PROGETTO DEFINITIVO-ESECUTIVO RELATIVO ALLA REALIZZAZIONE DEL NUOVO CENTRO OPERATIVO COMUNALE (C.O.C.) DELLA PROTEZIONE CIVILE DI ALBINEA ALBINEA (RE) - 42020 - VIA GRANDI

Relazione Tecnica Integrativa

RELAZIONE PER LE INTEGRAZIONI

Nuova costruzione - "Centro operativo comunale nuova sede protezione civile di Albinea", in Via Grandi, snc - Albinea (RE) foglio 9, mappale 995 Prot. Comune n° 2092 e n° 2079 del 14/02/2020 Istanza di autorizzazione sismica prot. N° 3632-3629 del 17/02/2020

Fig. 3.2.1 - Verifica se l'edificio è deformabile torsionalmente

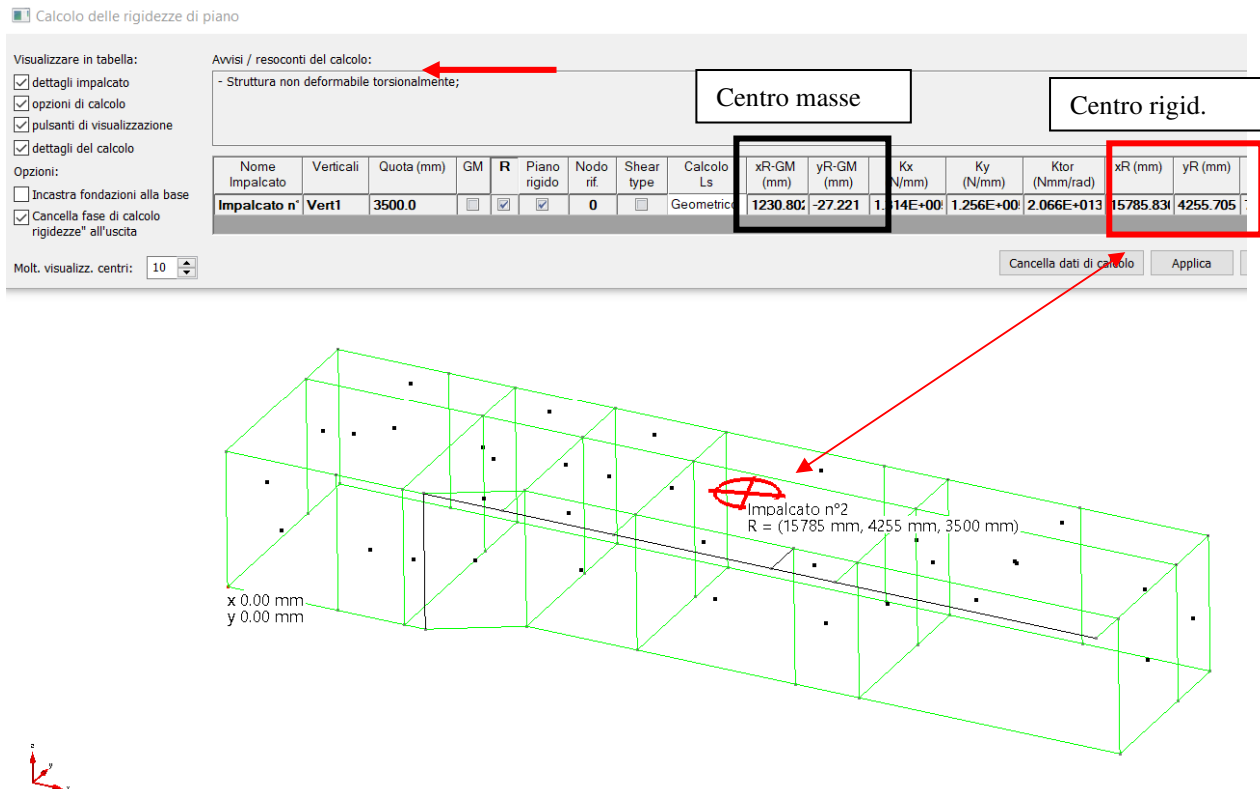
3.2 Rappresentazione dei centri di massa e centri di rigidezza derivanti dall'analisi, ed illustrazione di come siano stati messi in conto gli eventuali effetti torsionali di piano per ciascuna direzione sismica X ed Y (rif. § 7.3.3 NTC2018); considerazioni sulla deformabilità torsionale attribuibile al fabbricato.

In Fig. 3.2.1 si riporta la verifica per il controllo della deformabilità torsionale dell'edificio.

L'edificio NON è deformabile torsionalmente.

L'ellisse rossa indica il centro delle rigidzze (R) di coordinate xR e yR cerchiato in rosso.

In nero sono cerchiato le coordinate del centro di massa, che i software però non segnala graficamente. Si è indicato il nodo di coordinate x=0 e y=0.

Fig. 3.3.1 – Verifiche di interpiano per SLO. La verifica è soddisfatta se il coeff.<1 cioè gli spostamenti di interpiano sono $<2 \times 3 \times 0.005 \times h$

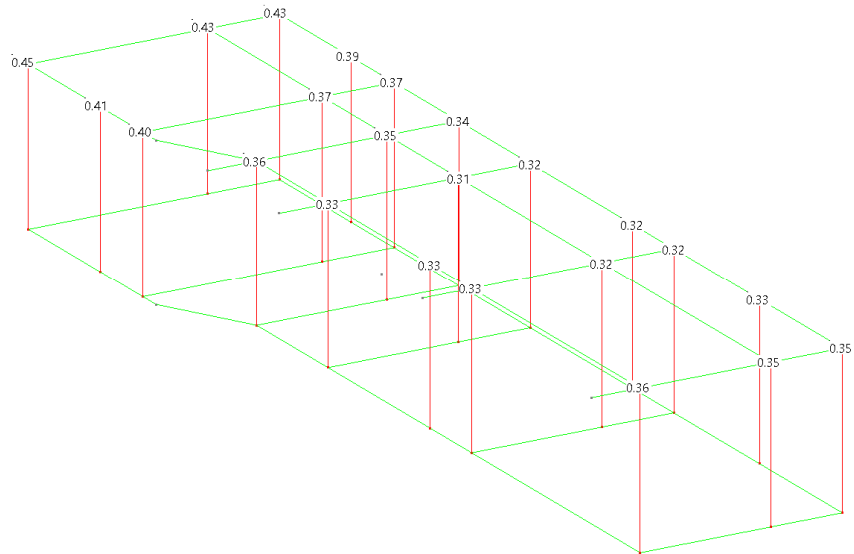
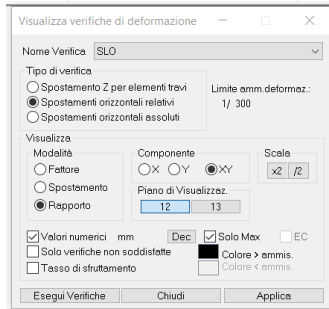
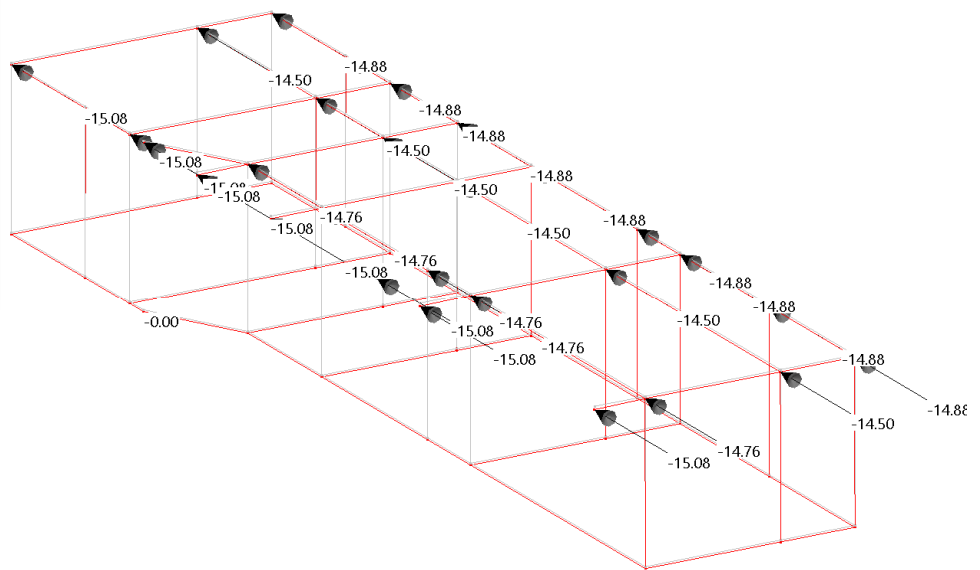
3.3 Considerazioni in merito alla irregolarità di distribuzione caratterizzante le tamponature esterne ravvisabile nel fabbricato (tamponature non presenti in una porzione del fabbricato; pag 2 relazione di calcolo), sulla base di quanto previsto a riguardo dalle NTC2018 (rif. § 7.2.3 - § C 7.2.3); indicazioni sulla classificazione adottata per le stesse e sull'influenza rispetto al comportamento globale della costruzione, anche in funzione del collegamento di tipo rigido previsto tra tamponamenti e strutture.

I tamponamenti verranno realizzati dopo aver “scasserato” il telaio e il solaio. I tamponamenti non saranno caricati dalla struttura e si possono quindi far rientrare nel secondo gruppo indicato al paragrafo C7.2.3 della circolare. Nel modello entrano solo come massa.

Gli spostamenti di interpiano all’SLO, amplificati dal fattore di struttura, devono soddisfare la 7.3.12, ridotta di 2/3, delle NTC2018 cioè:

$$qd_r \leq d_{tp} \leq 0,0100 \cdot h$$

Gli spostamenti di interpiano, amplificati, risultanti dall’analisi, sono inferiori al limite inferiore richiesto dalla normativa per il caso maggiormente restrittivo, cioè tamponamenti collegati rigidamente (7.3.11°).

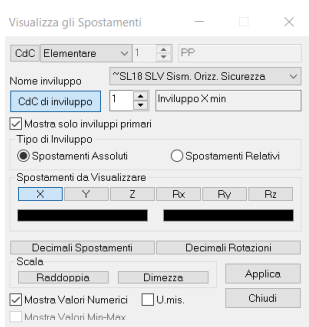
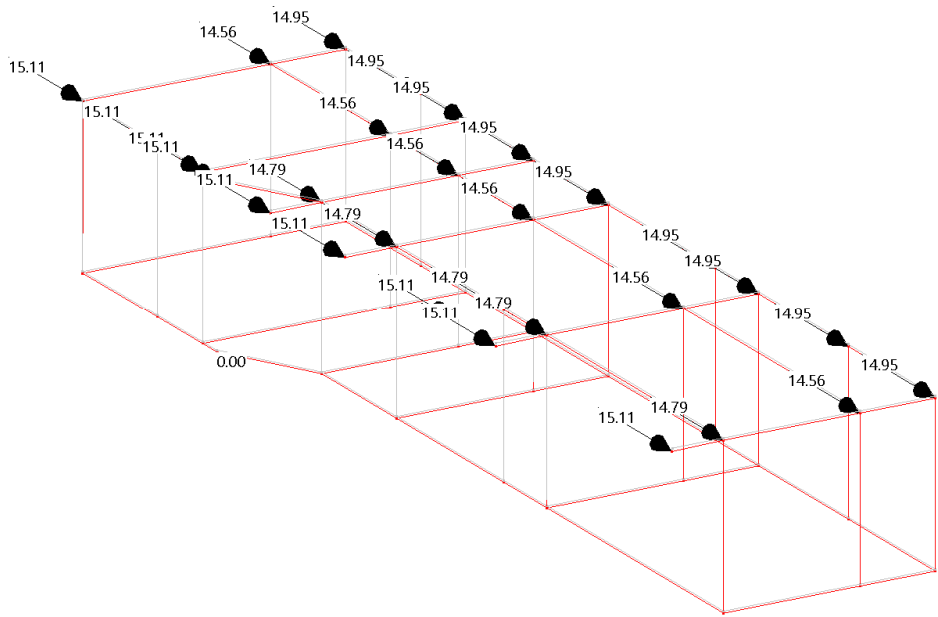
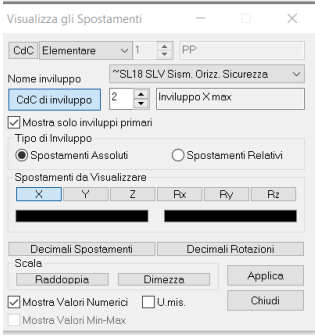
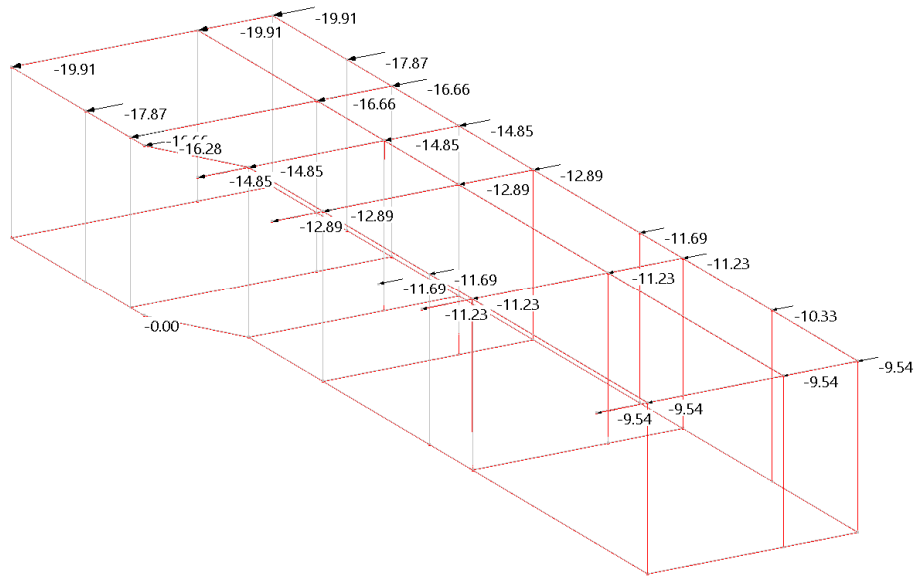
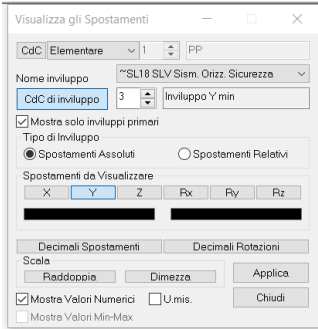
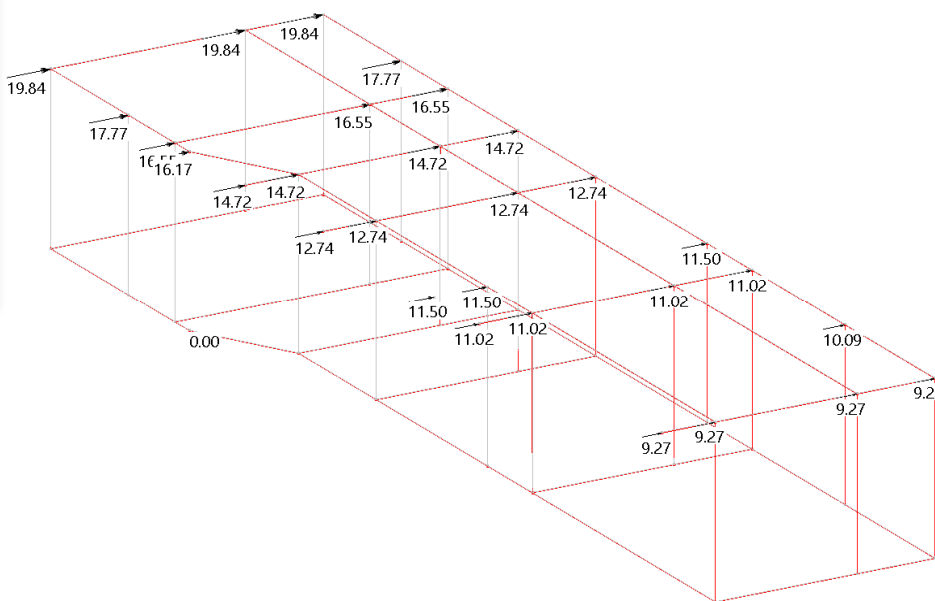
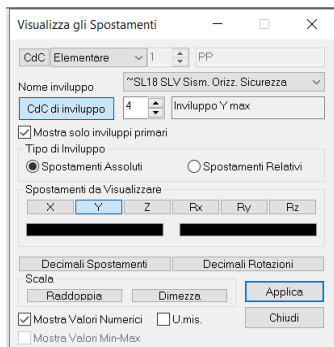
3.4 Integrazione delle mappature grafiche relative alle configurazioni deformate della struttura, mediante l'introduzione di scala grafica appropriata; esplicitazione dei massimi spostamenti valutati a SLU-SLV e delle relative amplificazioni applicate (§ 7.3.3.3 NTC2018).

Si riportano i valori degli spostamenti nella combinazione di involucri SL18SLVSism.Orizz.Sicurezza. Questa combinazione è fatta in automatico dal software per valutare gli spostamenti amplificati del fattore μ_d . I valori delle immagini sono quindi i valori degli spostamenti derivanti dall'analisi lineare moltiplicati per μ_d .

Fig. 3.5.2 – Spettro di Piano per controsoffitti

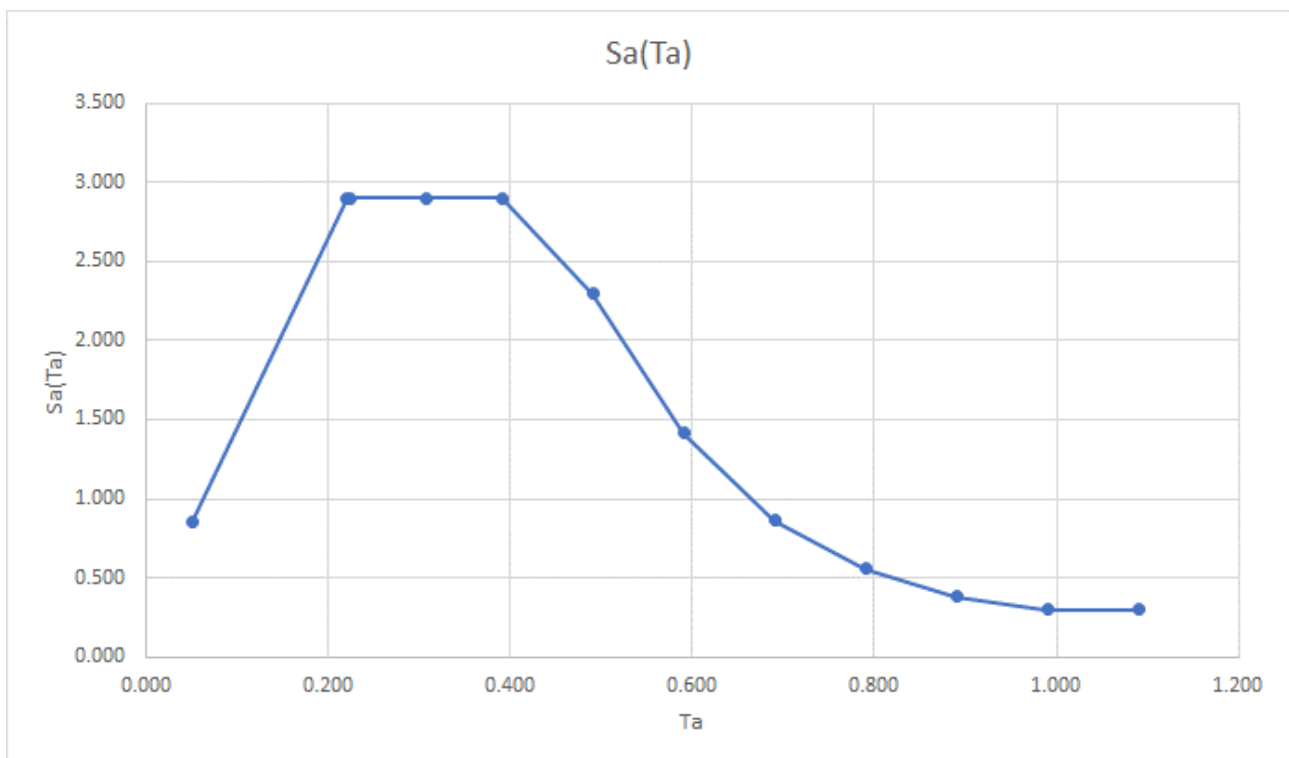
3.5 Esplicitazione della domanda sismica richiesta agli elementi costruttivi non strutturali previsti nel progetto (controsoffitti sospesi, pareti divisorie in cartongesso, ecc.; rif. elaborato EA.12 del progetto architettonico), con indicazione del rispettivo gruppo di appartenenza e spettro di piano considerati (§ 7.2.3 NTC2018 e § C 7.2.3 Circolare).

I controsoffitti e le pareti divisorie interagiscono con la struttura solo come massa, quindi rientrano nel gruppo 2 del paragrafo C7.2.3.

Si allega il calcolo dello spettro di piano che il progettista degli staffaggi sismici dei controsoffitti (Fig. 3.5.1 e 3.5.2) e delle tramezze in cartongesso (Fig. 3.5.3 e 3.5.4) dovrà utilizzare per determinare S_a .

I periodi della struttura nelle due direzioni sono sempre minori a 0.5s.

Fig. 3.6.2 – Spettro di Piano

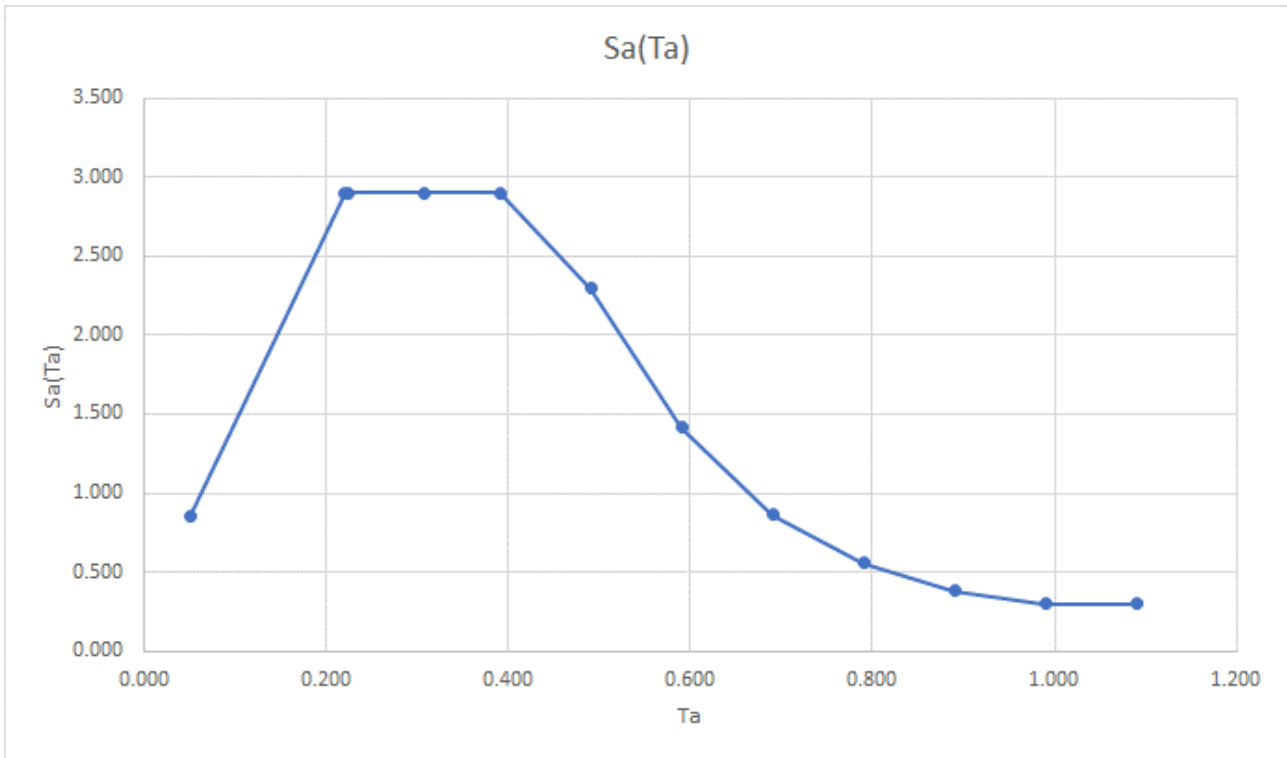
3.6 Considerazioni in merito alle verifiche in termini di funzionamento e di stabilità degli impianti, richieste dalle NTC2018 per gli edifici in classe d'uso III e IV (§ 7.3.6 e Tabella 7.3.III).

Non sono presenti impianti particolari, come ad esempio, gas, antincendio, canalizzazioni aria, ecc. È presente l'impianto elettrico che passerà a terra.

Le uniche macchine per il condizionamento aria, 4, del peso di circa 16kg cadauna sono appese al soffitto.

Queste macchine interagiscono con la struttura solo come massa, quindi rientrano nel gruppo 2 del paragrafo C7.2.3

Si allega il calcolo dello spettro di piano che il progettista degli staffaggi sismici dovrà utilizzare per determinare S_a , che coincide con quelle dei controsoffitti perché ancorati alla stessa quota delle macchine.

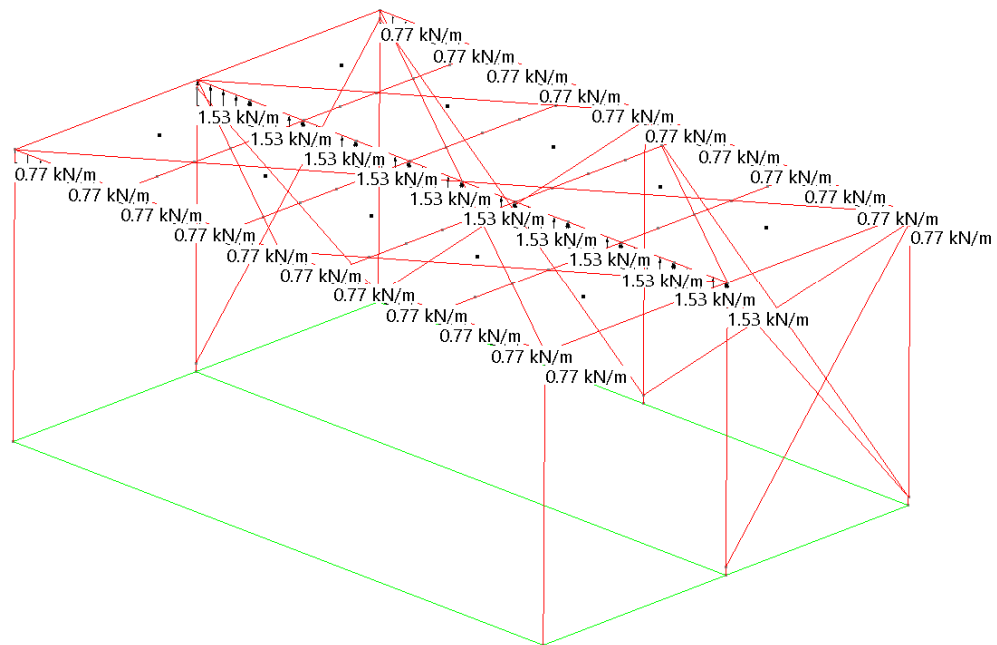
4.2 Considerazioni in merito a come è stato valutato l'effetto dell'azione del vento sulla copertura monofalda e su tutta la struttura metallica, sulla base di quanto previsto a riguardo dalla Circolare C.S.LL.PP. N°7/2019 (rif. § C 3.3).

Con angolo $\alpha=0$ $c_{pe}=-0.8$

Si riportano le risultanti del carico da vento massimo (depressione)

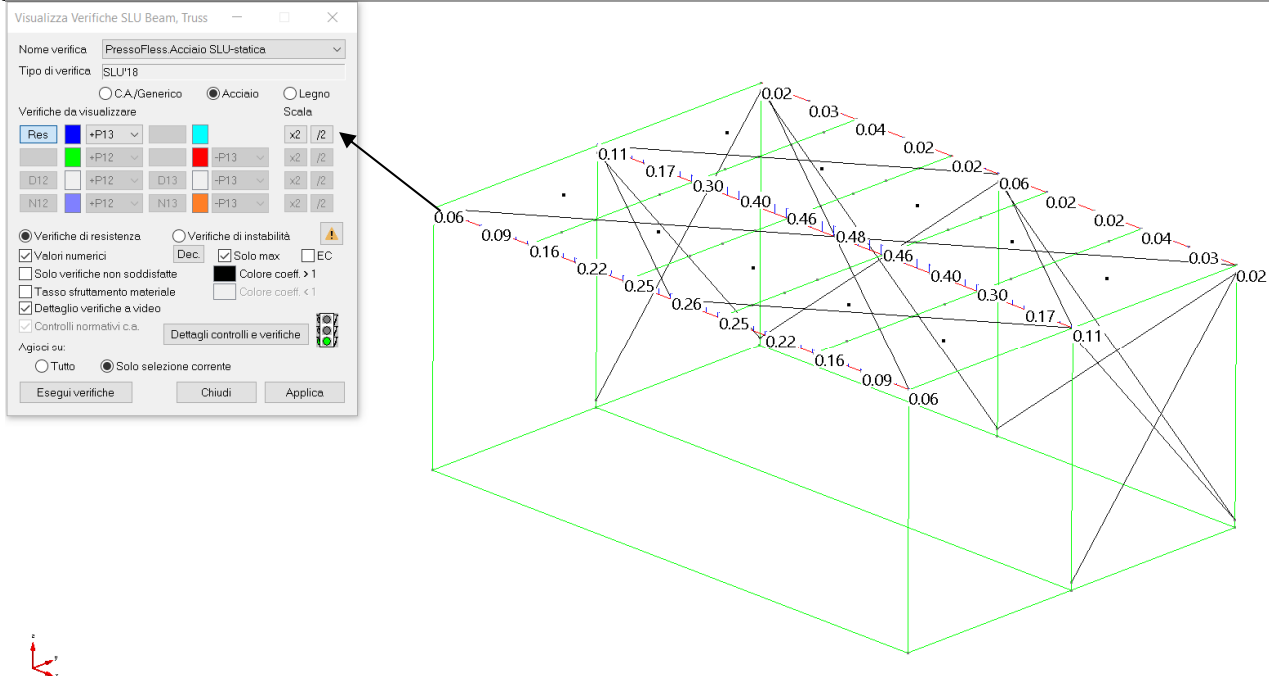
4.3 Sintesi delle verifiche di sicurezza relative alla combinazione fondamentale allo SLU prevista dalle NTC2018 (§ 2.5.3; vento e neve); illustrazione delle resistenze di progetto adottate in funzione degli stati di sollecitazione più significativi (sia per le membrature che per le unioni) ed indicazioni su come sia stata messa in conto la presenza dei fori (rif. §4.2.4.1.2 – NTC2018).

Le verifiche riportate nella relazione fanno riferimento all'Inviluppo di Inviluppi SLV. In questo inviluppo di inviluppi il software fa le verifiche per ogni singola combinazione di carico (statica e sismica), e mostra a video il valore del coeff. di verifica più gravoso (che può essere quello sismico o quello statico). Visto il basso tasso di lavoro dei profili non si è tenuto conto della presenza dei fori. La trave principale centrale maggiormente sollecitata lavora al 48%:

- ala inferiore integra: $220 \times 11 = 2420 \text{ mm}^2$;
- ala inferiore forata in una sezione con 2 M14 (fori $\phi 15$): $190 \times 11 = 2090 \text{ mm}^2$

cioè una riduzione di meno del 14%.

Per le unioni le sollecitazioni massime indicate nella relazione derivano dall'Inviluppo di inviluppi SLV. A favore di sicurezza si sono presi i valori massimi delle sollecitazioni anche se non contemporanee, cioè appartenenti a combinazioni differenti. Ad esempio per la verifica del

collegamento tra trave principale e secondaria, il valore del taglio $V_u=288\text{N}$ utilizzato è la radice della somma dei quadrati dei tagli nelle due direzioni: $V_{12}=160\text{N}$ e $V_{13}=240\text{N}$. Non si è tenuto conto della presenza dei fori vista il minimo tasso di utilizzo: 23% massimo per la piastra di base e 20% per quelle in sommità. La resistenza dell'unione è indicata, per ciascun elemento o verifica (perno, piatto, ecc.) nelle tabelle di verifica.

Il coeff. di verifica più gravoso deriva da una combinazione statica (neve o vento)

Verifiche SLV: instabilità travi e pilastri in acciaio – Verifiche soddisfatte coeff. <1

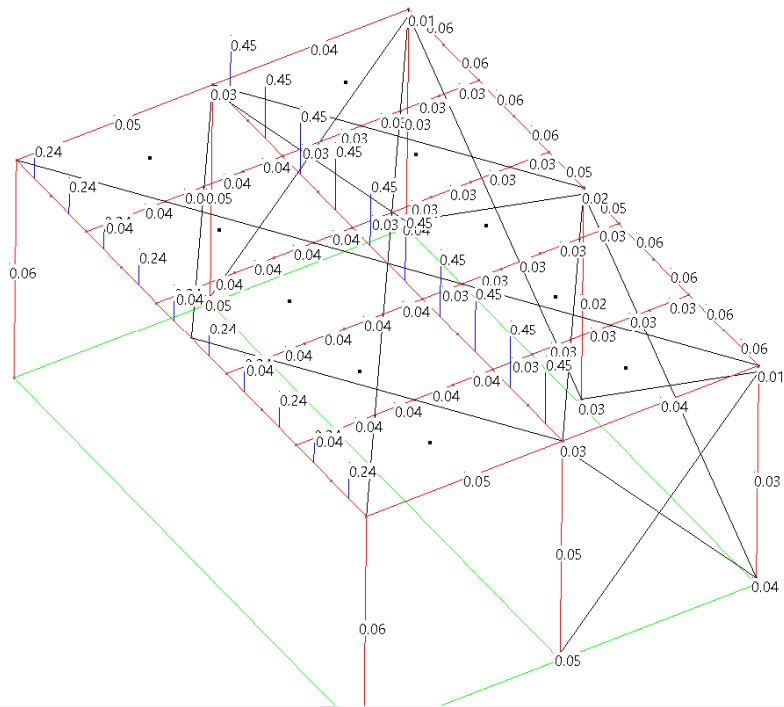
4.4 Illustrazione dei principali parametri caratterizzanti la stabilità delle membrature (§ 4.2.4.1.3 NTC2018), ed esplicitazione delle resistenze di progetto all'instabilità utilizzate per le aste compresse/travi inflesse.

Il software calcola in automatico la verifica a instabilità secondo 4.2.1.3 delle NTC2018. Si riporta di seguito la figura ripresa dalla relazione con i coeff. di verifica.

Questa verifica non è stata fatta per i controventi perché sono dei cavi. Per tenere conto che non lavorano a compressione ma solo in trazione, come suggerito dal produttore del software, o si dimezza la sezione, o si raddoppia la sollecitazione o si fa lavorare il singolo elemento a $\frac{1}{2}$ della sua resistenza. È stata scelta questa ultima strada: coeff. max di lavoro 0.14.
